MINISTERIO DE ENERGÍA Y MINAS
Resolución Directoral

Nº 0159-2022-MINEM/DGAAE

Visto, el Registro N° 3198471 del 24 de agosto de 2021 presentado por Atlántica Transmisión Sur S.A., mediante el cual solicitó la evaluación del Plan Ambiental Detallado (PAD) del Proyecto de “Línea de Transmisión SGT 500 kV Chilca Nueva – Marcona Nueva – Ocoña – Montalvo 2”, ubicado en los departamentos de Lima, Ica, Arequipa y Moquegua; y, el Informe N° 0607-2022-MINEM/DGAAE-DEAE del 30 de setiembre de 2022.

Asunto : Informe de Evaluación del Plan Ambiental Detallado (PAD) para el proyecto *“Línea de Transmisión SGT 500 kV Chilca Nueva – Marcona Nueva – Ocoña – Montalvo 2”*, presentado por Atlántica Transmisión Sur S.A.

Figura N° 3.1. Superposición de componentes y área de compatibilidad del proyecto

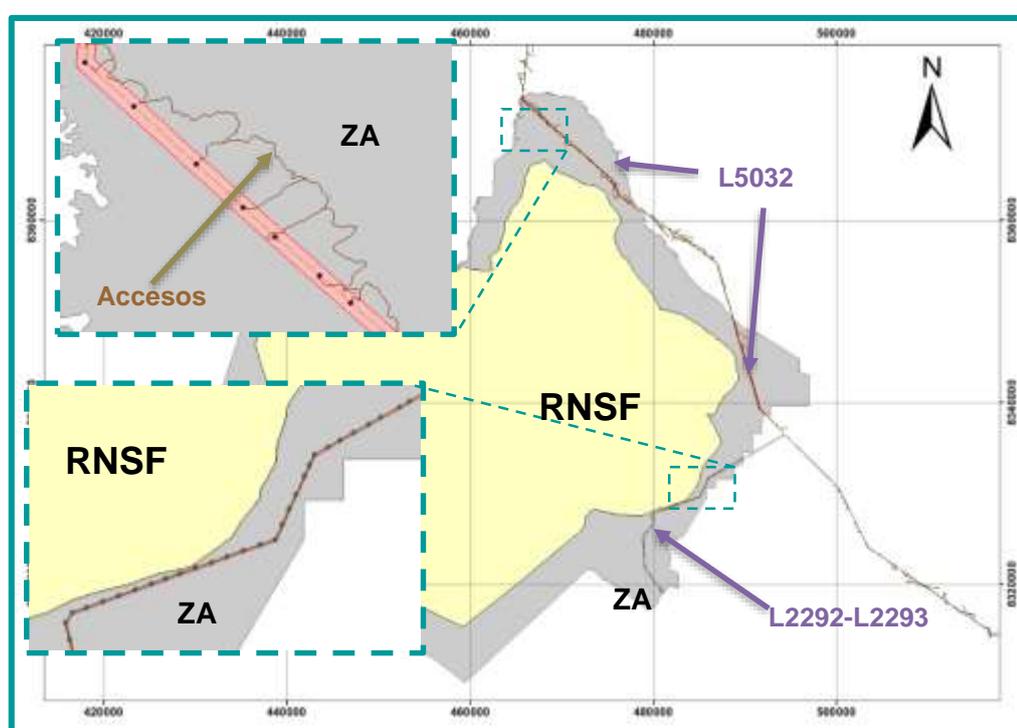
Análisis: De acuerdo con la información remitida se elaboró la Figura N° 3.1 donde se evidencia que existen accesos que no se encuentran al interior del área de compatibilidad otorgada a través de la OPINION TECNICA N° 733-2021-SERNANPDGANP, por lo cual deberá incluir dicha información a fin de levantar la presente observación. Por otro lado, no se identificó los accesos para el tramo L 2292 – L 2293, lo cual deberá tener en cuenta para el área de compatibilidad a solicitar.

Finalmente, el titular deberá actualizar el área de influencia ambiental del proyecto teniendo en cuenta todos los componentes (incluidos accesos) que conforman el presente PAD.
